福島第一原子力発電所 特定原子力施設に係る実施計画変更比較表（第Ⅱ章 2.5 汚染水処理設備等）

福島第一原子力発電所 特定原子力施設に係る実施計画変更比較表 (第III章 第3編 2.2.2 敷地内各施設からの直接線ならびにスカイシャイン線による実効線量)

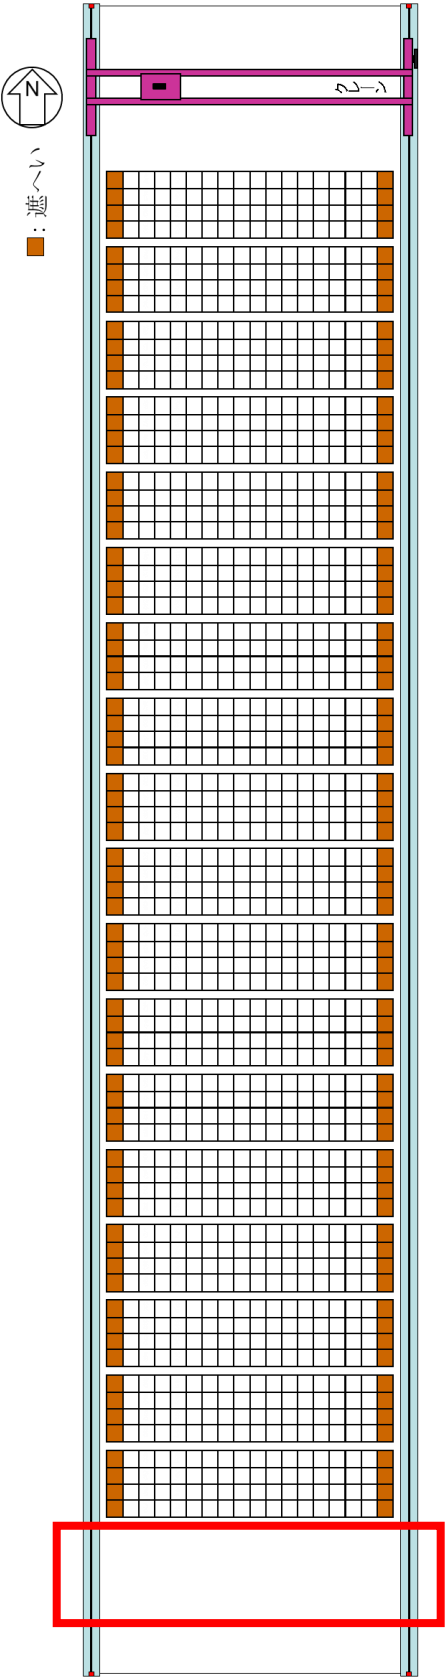
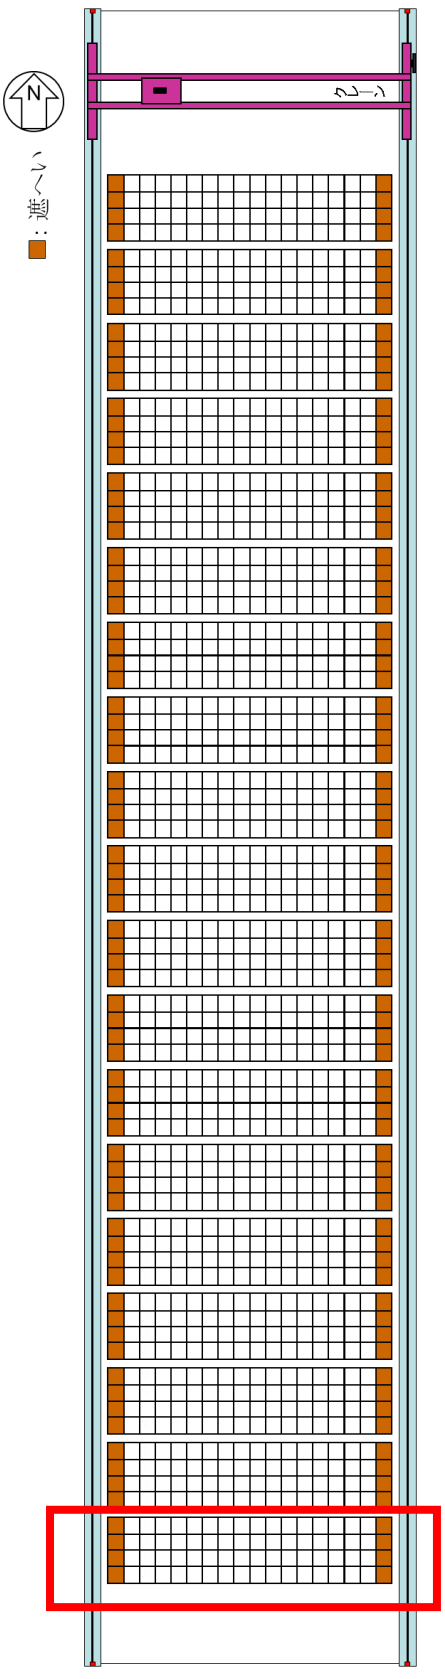
変更前	変更後	変更理由
<p style="text-align: center;">添付資料-2</p> <p style="text-align: center;">主要設備概要図</p> <p>(中略)</p>  <p style="text-align: center;">(c) 第三施設</p> <p style="text-align: center;">(d) 第四施設</p> <p style="text-align: center;">図-5 使用済セシウム吸着塔一時保管施設概要図 (2/2)</p>	<p style="text-align: center;">添付資料-2</p> <p style="text-align: center;">主要設備概要図</p> <p>(中略)</p>  <p style="text-align: center;">(c) 第三施設</p> <p style="text-align: center;">(d) 第四施設</p> <p style="text-align: center;">図-5 使用済セシウム吸着塔一時保管施設概要図 (2/2)</p>	<p>H I C 格納用ボックスカルバート保管体数の変更に伴う図面更新 (19ブロック目追加)</p>

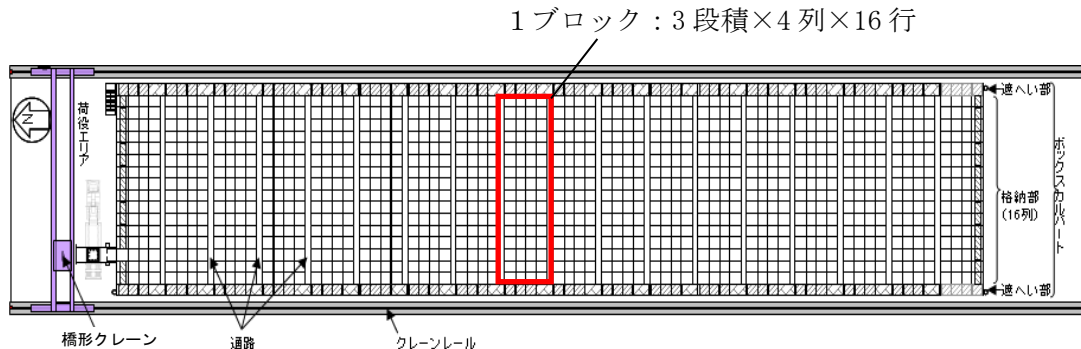
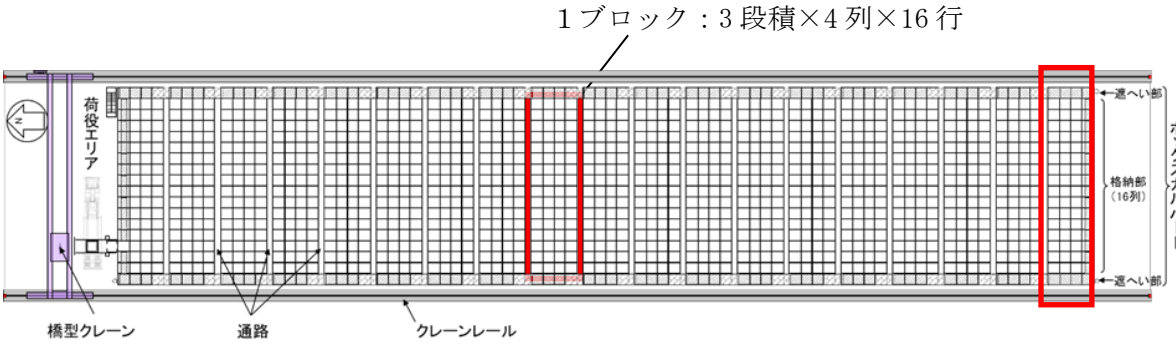
変更前	変更後	変更理由
<p>(中略)</p> <p style="text-align: right;">添付資料-14</p> <p style="text-align: center;">使用済セシウム吸着塔一時保管施設（第三施設）</p> <p>1. はじめに 多核種除去設備及び増設多核種除去設備の沈殿処理生成物及び使用済みの吸着材を収容した高性能容器(以下、HIC という)は放射線を発するため適切に遮へいして保管する必要がある。使用済セシウム吸着塔一時保管施設（第三施設）(以下、第三施設あるいは本施設という)は高性能容器（タイプ2）を保管するために設置するものである。</p> <p>2. 基本設計 2.1 設計概要 本施設は HIC を取扱うための橋形クレーン、遮へい機能を有する蓋付きコンクリート製ボックスカルバート等により構成し、本施設における HIC の貯蔵体数は <u>3456</u> 基（3 段積×4 列×16 行×<u>18</u> ブロック）とする(図 1)。 また、設置エリアを図 2 に示す。</p> <div style="text-align: center;">  <p>1 ブロック：3 段積×4 列×16 行</p> <p>第三施設（平面図）</p> <div style="display: flex; justify-content: space-around;">   </div> <p>第三施設（北面） 第三施設（南面）</p> <p>図 1 第三施設概要</p> </div> <p>(中略)</p>	<p>(中略)</p> <p style="text-align: right;">添付資料-14</p> <p style="text-align: center;">使用済セシウム吸着塔一時保管施設（第三施設）</p> <p>1. はじめに 多核種除去設備及び増設多核種除去設備の沈殿処理生成物及び使用済みの吸着材を収容した高性能容器(以下、HIC という)は放射線を発するため適切に遮へいして保管する必要がある。使用済セシウム吸着塔一時保管施設（第三施設）(以下、第三施設あるいは本施設という)は高性能容器（タイプ2）を保管するために設置するものである。 <u>将来、HIC に収容する沈殿処理生成物をより安定した状態に処理できる設備について稼働時期の目途が得られた際には、設備稼働後も継続して保管が見込まれる HIC に対して数量やインベントリ等の評価を行い、評価結果を踏まえ適切な耐震性を確保した保管方法（補強策含む）を検討し、必要な措置を行う。</u></p> <p>2. 基本設計 2.1 設計概要 本施設は HIC を取扱うための橋形クレーン、遮へい機能を有する蓋付きコンクリート製ボックスカルバート等により構成し、本施設における HIC の貯蔵体数は <u>3648</u> 基（3 段積×4 列×16 行×<u>19</u> ブロック）とする(図 1)。 <u>なお、万一の HIC 落下破損による漏えい時に HIC を移設して漏えい物の回収等を行えるよう、十分な移設スペースを第二施設及び第三施設に確保する。</u> また、設置エリアを図 2 に示す。</p> <div style="text-align: center;">  <p>1 ブロック：3 段積×4 列×16 行</p> <p>第三施設（平面図）</p> <div style="display: flex; justify-content: space-around;">   </div> <p>第三施設（北面） 第三施設（南面）</p> <p>図 1 第三施設概要</p> </div> <p>(中略)</p>	<p>H I C 格納用ボックスカルバート保管体数の変更に伴う記載の追加</p> <p>H I C 格納用ボックスカルバート保管体数の変更</p> <p>H I C 移設スペース確保に関する記載の追加</p> <p>H I C 格納用ボックスカルバート保管体数の変更に伴う図面更新（19 ブロック目追加）</p>

変更前	変更後	変更理由
<p>2.2 設計方針 (中略)</p> <p>2.2.1 移送中の落下を想定した HIC の健全性確認 本施設内で HIC を取扱うにあたり、HIC の落下防止策、万一を想定した HIC 落下時の衝撃緩和策および落下試験による落下時の健全性確認等を実施している。</p> <p>(1) 落下試験 HIC の健全性を確認する落下試験（試験条件と結果の詳細はⅡ-2-16-1 に記す）は、本施設に格納する HIC の移送経路（図 3）を網羅するよう計画・実施している。落下試験の結果、本施設で想定する全ての HIC 取扱い条件において落下を想定しても、HIC の健全性が保たれることを確認した。</p> <p>また、万一の HIC 落下破損による漏えい時の対応として、HIC からの漏えい物の回収作業に必要な吸引車やボックスカルバート内にアクセスするための昇降設備等を配備し、吸引車の操作等に必要な要員を確保するとともに、手順書に基づいた漏えい物回収訓練及び吸引車の点検を定期的に行う。また、HIC 及び漏えい物の回収等においては、作業スペースを確保するために、破損した HIC だけでなく、周囲に格納されている HIC の移設も必要になる場合が想定されることから、<u>通気口で連絡している一つのボックスカルバート群に格納される最大 HIC 基数（96 基）の移設スペースを、第二施設及び第三施設に確保する。</u></p> <p>(中略)</p> <p>2.2.2 漏えい発生防止、拡大防止、検知機能 (中略)</p> <p>格納中の HIC からの漏えい検出については、HIC1 基の全量漏えいにおいて漏えいを検出できるように、漏えい検出装置を設置する（図 7）。漏えいを検出した場合には、免震重要棟集中監視室等に警報を発し、適切な対応を図る。</p>  <p>図 7 漏えい検出器設置図</p> <p><u>漏えい検出器未設置のエリアについては、底部に漏えい物の流れ込みがないことを容易に確認できるよう、ボックスカルバート連結範囲（図 1 2 参照）ごとに偏りなく選んだ 4 ヶ所を空き運用として漏えいの有無を確認する。連結範囲ごとに格納開始から 1 ヶ月ごとに 1 回（4 ヶ所、以下同じ）、格納完了後の 1 ヶ月以内に 1 回、以後 3 ヶ月以内ごとに 1 回の確認を行う。</u></p> <p>(中略)</p>	<p>2.2 設計方針 (中略)</p> <p>2.2.1 移送中の落下を想定した HIC の健全性確認 本施設内で HIC を取扱うにあたり、HIC の落下防止策、万一を想定した HIC 落下時の衝撃緩和策および落下試験による落下時の健全性確認等を実施している。</p> <p>(1) 落下試験 HIC の健全性を確認する落下試験（試験条件と結果の詳細はⅡ-2-16-1 に記す）は、本施設に格納する HIC の移送経路（図 3）を網羅するよう計画・実施している。落下試験の結果、本施設で想定する全ての HIC 取扱い条件において落下を想定しても、HIC の健全性が保たれることを確認した。</p> <p>また、万一の HIC 落下破損による漏えい時の対応として、HIC からの漏えい物の回収作業に必要な吸引車やボックスカルバート内にアクセスするための昇降設備等を配備し、吸引車の操作等に必要な要員を確保するとともに、手順書に基づいた漏えい物回収訓練及び吸引車の点検を定期的に行う。また、HIC 及び漏えい物の回収等においては、作業スペースを確保するために、破損した HIC だけでなく、周囲に格納されている HIC の移設も必要になる場合が想定されることから、<u>十分な移設スペースを第二施設及び第三施設に確保する。移設スペースの基数は、パーティション設置による漏えい拡大防止や漏えい検出器による早期検知、回収作業の方法等を踏まえて手順書に明記する。</u></p> <p>(中略)</p> <p>2.2.2 漏えい発生防止、拡大防止、検知機能 (中略)</p> <p>格納中の HIC からの漏えい検出については、HIC1 基の全量漏えいにおいて漏えいを検出できるように、漏えい検出装置を設置する（図 7）。漏えいを検出した場合には、免震重要棟集中監視室等に警報を発し、適切な対応を図る。</p>  <p>図 7 漏えい検出器設置図</p> <p><u>(記載の削除)</u></p> <p>(中略)</p>	<p>H I C 移設スペース確保に関する記載の変更</p> <p>H I C 格納用ボックスカルバート保管体数の変更に伴う図面更新（19 ブロック目追加）</p> <p>漏えい検出器設置完了に伴う記載の削除</p>

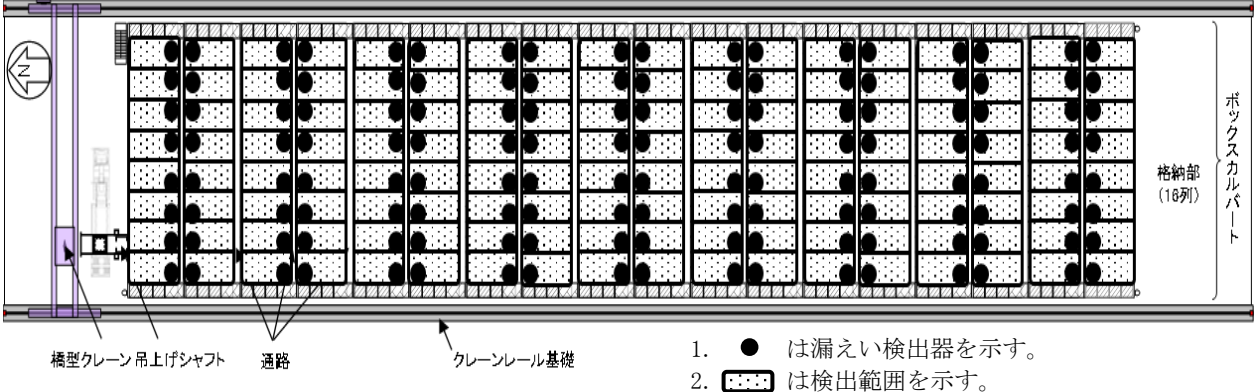
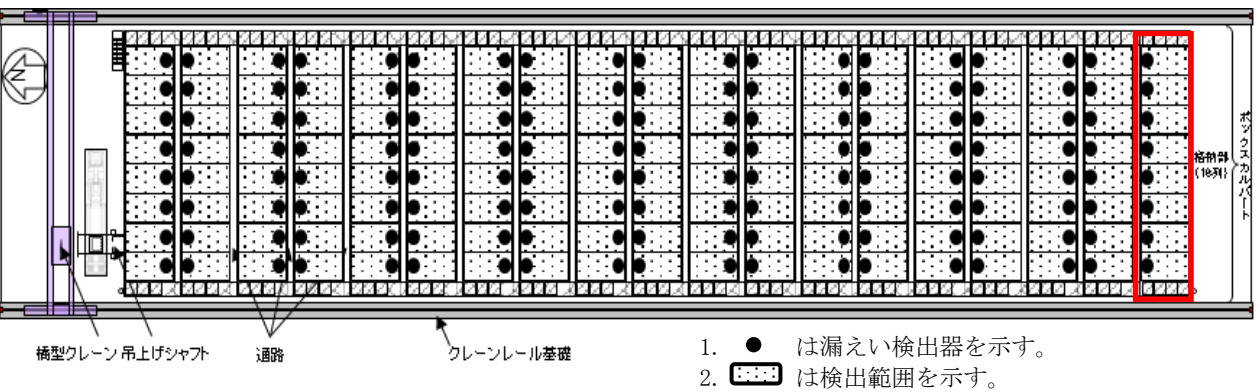
変更前	変更後	変更理由															
<p>2.2.3 遮へい機能 (中略)</p> <p>敷地境界線量評価に際しては、高線量HICとして<u>第III編3.2.2.2表2.2.2-1</u>にいうスラリー（鉄共沈処理）入りHIC432体及び吸着材3入りHIC432体を、低線量HICとして同じくスラリー（炭酸塩沈殿処理）入りHIC2592体をモデル化（図10は1ブロック分のみの配置を示す）している。</p> <p>2.16.1添付4別添2に示されたHICの線量評価の上限値にもとづき、スラリー（炭酸塩沈殿処理）よりHIC容器表面線量が小さい吸着材1、4及び5は低線量HICと、吸着材3より線量が低くスラリー（炭酸塩沈殿処理）より線量が高い吸着材2及び吸着材6は吸着材3とみなして高線量HICとして扱っている。</p> <p>スラリー（炭酸塩沈殿処理）及びスラリー（鉄共沈処理）の側面表面線量はそれぞれ28mSv/h、120mSv/hと評価されており、保管施設への格納時の各HICの側面表面線量実測値がこれ以下のもの（保守的に境界値をそれぞれ20mSv/h、100mSv/hとする）は、その測定値に応じてより低線量のHICとみなして配置することが可能である。また高線量HICを配置する場所に低線量HICを配置することは可能とする。</p> <p>以上、図10に示した配置を元に、<u>第III編3.2.2.2の方法を用いて</u>評価した結果、第三施設の最寄りの評価点（No.7）における直接線・スカイシャイン線の評価結果（表1）は年間約0.0174mSvとなる。<u>また、参考としてR0濃縮水貯槽に貯蔵された汚染水の影響を除く最大実効線量地点（No.71）における評価結果を記す。（2014年10月現在）</u></p> <table border="1" data-bbox="222 966 1142 1102"> <caption>表1 第三施設から敷地境界への線量影響</caption> <thead> <tr> <th>評価点</th> <th>評価地点までの距離 (m)</th> <th>年間線量 (mSv/年)</th> </tr> </thead> <tbody> <tr> <td>No.7</td> <td>約180</td> <td>約0.0174</td> </tr> <tr> <td><u>(参考) No.71</u></td> <td><u>約1570</u></td> <td><u>0.0001未満</u></td> </tr> </tbody> </table> <p>(中略)</p> <p>2.3 自然災害対策等 (1)津波 <u>本施設は、アウターライズ津波が到達しないと考えられるT.P.約28m以上の場所に設置する。</u></p> <p>(以下、省略)</p>	評価点	評価地点までの距離 (m)	年間線量 (mSv/年)	No.7	約180	約0.0174	<u>(参考) No.71</u>	<u>約1570</u>	<u>0.0001未満</u>	<p>2.2.3 遮へい機能 (中略)</p> <p>敷地境界線量評価に際しては、高線量HICとして<u>「III特定原子力施設の保安 第3編2.2.2敷地内各施設からの直接線ならびにスカイシャイン線による実効線量」表2.2.2-1</u>におけるスラリー（鉄共沈処理）入りHIC456体及び吸着材3入りHIC456体を、低線量HICとして同じくスラリー（炭酸塩沈殿処理）入りHIC2736体をモデル化（図10は1ブロック分のみの配置を示す）している。</p> <p>2.16.1添付4別添2に示されたHICの線量評価の上限値にもとづき、スラリー（炭酸塩沈殿処理）よりHIC容器表面線量が小さい吸着材1、4及び5は低線量HICと、吸着材3より線量が低くスラリー（炭酸塩沈殿処理）より線量が高い吸着材2及び吸着材6は吸着材3とみなして高線量HICとして扱っている。</p> <p>スラリー（炭酸塩沈殿処理）及びスラリー（鉄共沈処理）の側面表面線量はそれぞれ28mSv/h、120mSv/hと評価されており、保管施設への格納時の各HICの側面表面線量実測値がこれ以下のもの（保守的に境界値をそれぞれ20mSv/h、100mSv/hとする）は、その測定値に応じてより低線量のHICとみなして配置することが可能である。また高線量HICを配置する場所に低線量HICを配置することは可能とする。</p> <p>以上、図10に示した配置を元に、<u>「III特定原子力施設の保安 第3編2.2.2敷地内各施設からの直接線ならびにスカイシャイン線による実効線量」に記載の方法にて</u>評価した結果、第三施設の最寄りの評価点（No.7）における直接線・スカイシャイン線の評価結果（表1）は年間約0.0202mSvとなる。</p> <table border="1" data-bbox="1439 966 2359 1071"> <caption>表1 第三施設から敷地境界への線量影響</caption> <thead> <tr> <th>評価点</th> <th>評価地点までの距離 (m)</th> <th>年間線量 (mSv/年)</th> </tr> </thead> <tbody> <tr> <td>No.7</td> <td>約180</td> <td>約0.0202</td> </tr> </tbody> </table> <p>(中略)</p> <p>2.3 自然災害対策等 (1)津波 <u>使用済セシウム吸着塔一時保管施設（第三施設）は津波が到達しないと考えられるT.P.約33.5m以上の場所に設置する。</u></p> <p>(以下、省略)</p>	評価点	評価地点までの距離 (m)	年間線量 (mSv/年)	No.7	約180	約0.0202	<p>記載の適正化</p> <p>H I C 格納用ボックスカルバート保管体数の変更</p> <p>記載の適正化</p> <p>線量評価の見直しに伴う記載の変更</p> <p>記載の適正化</p>

評価点	評価地点までの距離 (m)	年間線量 (mSv/年)															
No.7	約180	約0.0174															
<u>(参考) No.71</u>	<u>約1570</u>	<u>0.0001未満</u>															
評価点	評価地点までの距離 (m)	年間線量 (mSv/年)															
No.7	約180	約0.0202
